Opmerkingen 5.1, 2, e op BEA Kolenkitbuurt Noord

22 sep 2023

resterende bomen van waardevolle bomenlijst

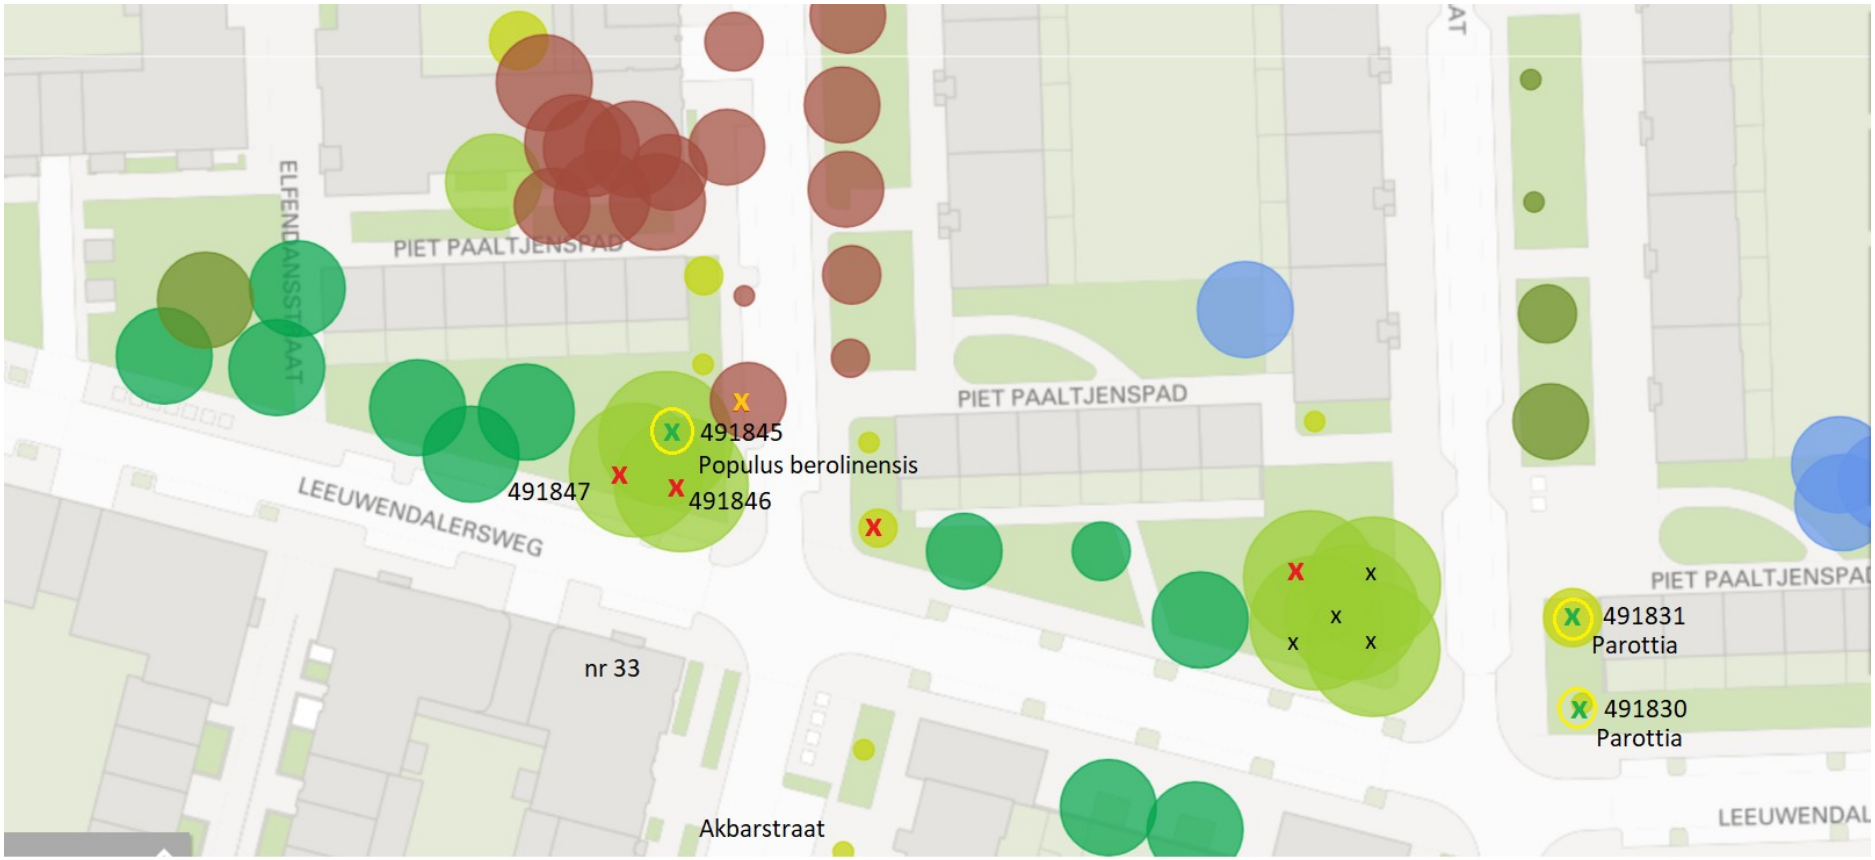
X dood en herplant

X dood of verdwenen

X Voorgedragen als waardevolle boom in 2021 maar nog niet geëffectueerd met positief advies stedelijke bomencie of een db besluit (status 'concept').

Afbeelding 5. Geen waardevolle of beschermwaardige houtopstand binnen plangebied (wel nog 6 nader te beoordelen bomen)

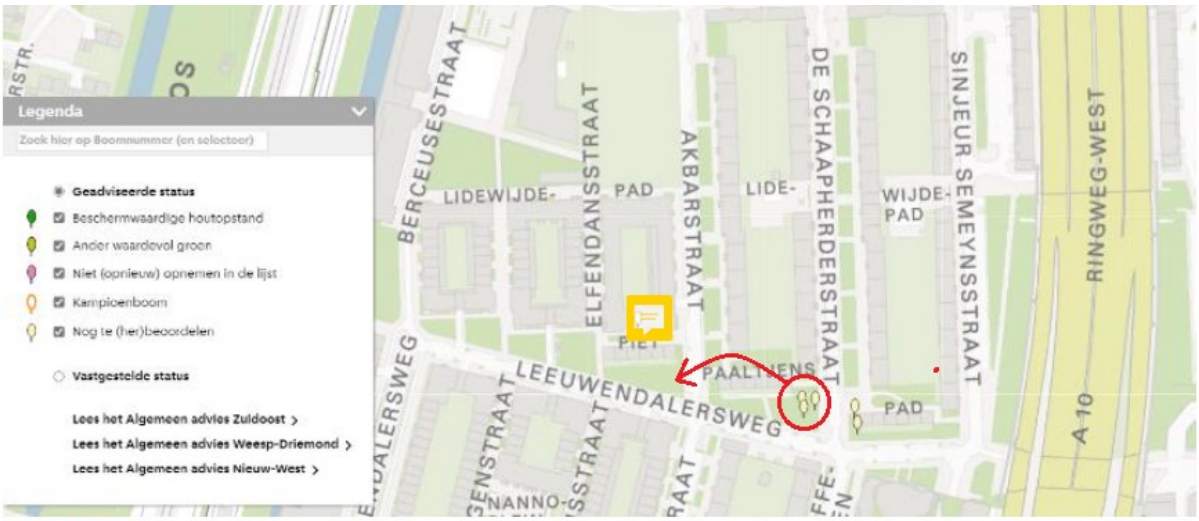
groepje van drie op verkeerde plek ingetekend
